MEMORANDO  
DSH-1443-2021

ASUNTO: **“Informe Técnico No. 137-2021 - Estudio de Impacto Ambiental Categoría II “ALAMEDAS DEL VALLE”**

## INFORME TÉCNICO No. 137-2021

**Asunto:** Revisión de la información aclaratoria del Estudio de Impacto Ambiental Categoría II “ALAMEDAS DEL VALLE”.

## PROYECTO ALAMEDA DEL VALLE

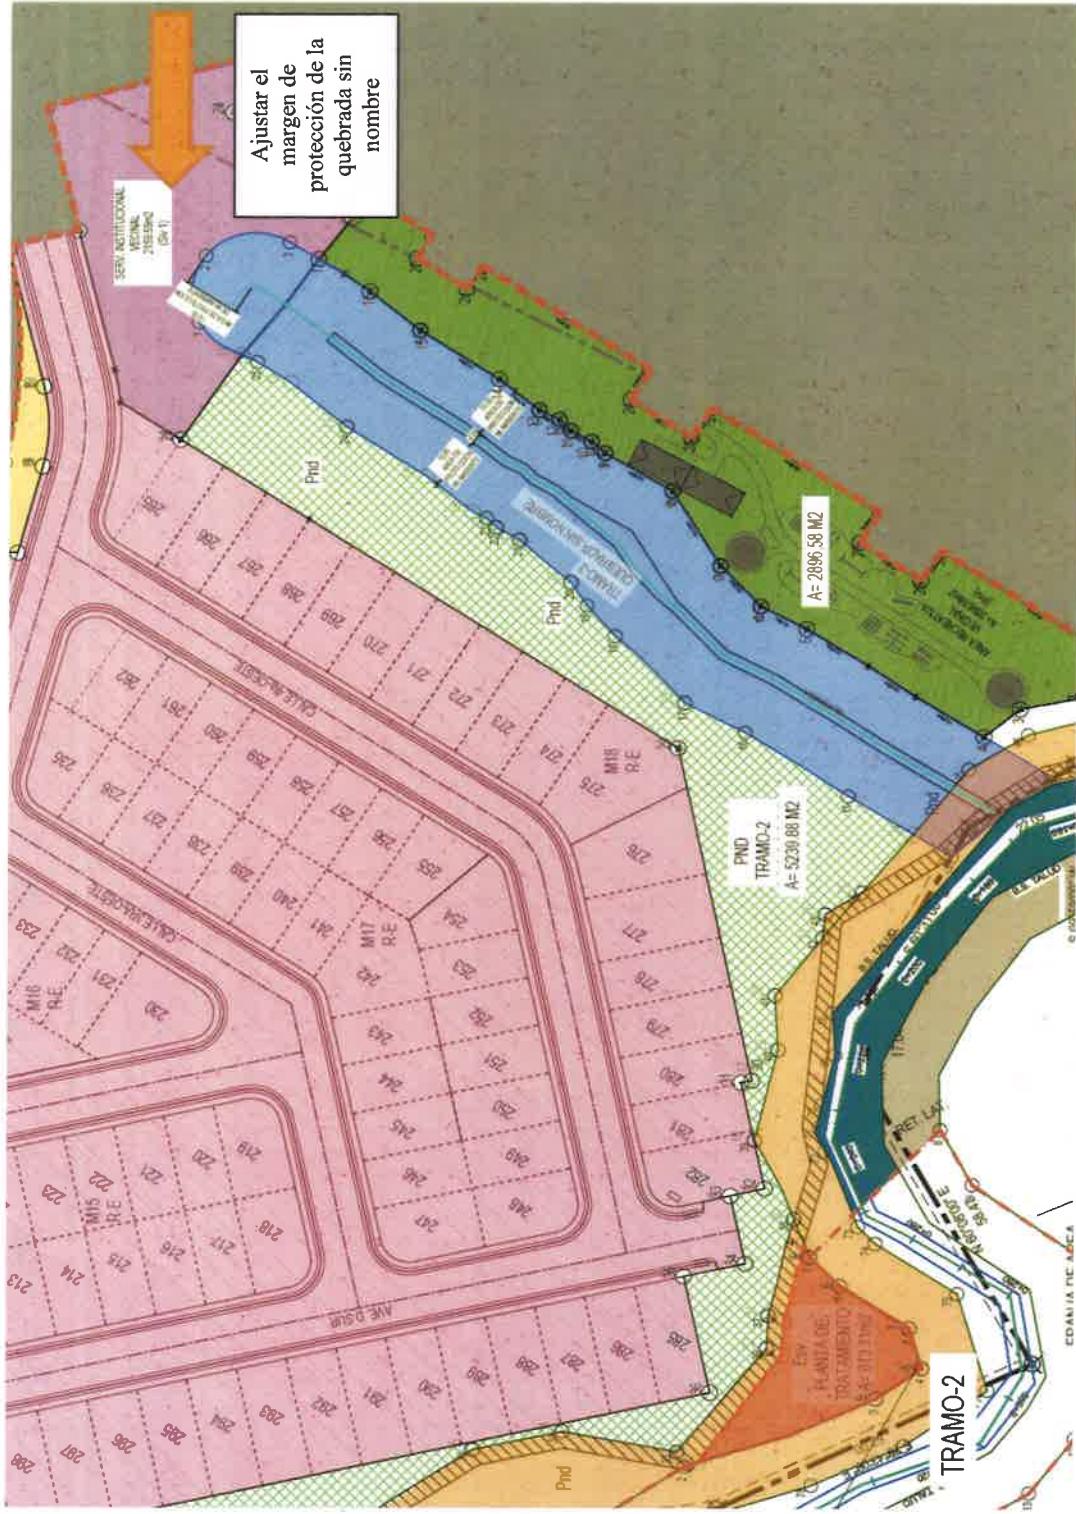
De acuerdo al plano presentado en el Anexo 2, se debe ajustar el margen de protección de la quebrada sin nombre, ya que dicha fuente no nace dentro del polígono del proyecto, al contrario atraviesa el mismo. Esto puede ser verificado en el Mapa de Drenaje 25k del Proyecto Alameda del Valle, elaborado por la DSH y enviado por medio del Memorando DSH-1250-2021 de 19 de septiembre de 2021.

- Garantizar el área de protección de la quebrada Polonia y quebrada sin nombre, en base al cumplimiento de la Ley No. 1 del 3 de febrero de 1994, en especial sus artículos 23 y 24; los cuales son vinculantes en la implementación de estrategias para evitar las afectaciones del margen de protección de dichas fuentes y conservación de los bosques de galería existentes en el polígono del proyecto.
